# 改善箇所説明図

備考:本件は、平成24年04月27日付け、届出番号「外-1840」にてリコール届出を行ったものですが、対象範囲外から不具合が発生したため、対象範囲を拡大するとともに、改善措置方法を見直し、改めてリコール届出を行うものです。

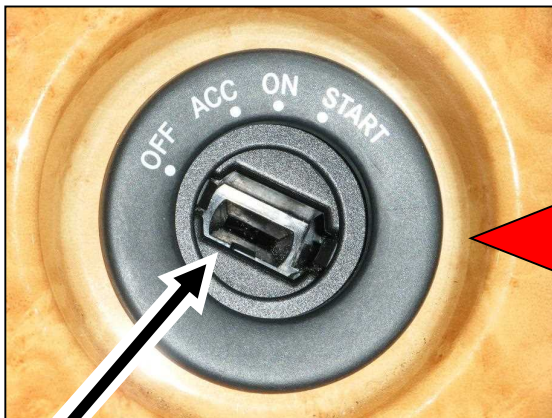
基準不適合発生箇所

- ①イグニッションキーシリンダにおいて、“ON”位置の節度が弱いものがある。そのため走行中にイグニッションキーに触れるとキーポジションが“ON”から“ACC”へ動き、エンジンが停止してしまうおそれがある。
- ②改善措置を行ったイグニッションキーシリンダにおいて、“ON”位置の節度が強すぎるものがある。そのため、イグニッションキーの操作性が悪いおそれがある。

全車両、イグニッションキーシリンダを対策品に交換する。

識別 : 運転席のドア・ドアキャッチ固定ボルト(上部左側)頭部に黄色ペイントを塗布する。
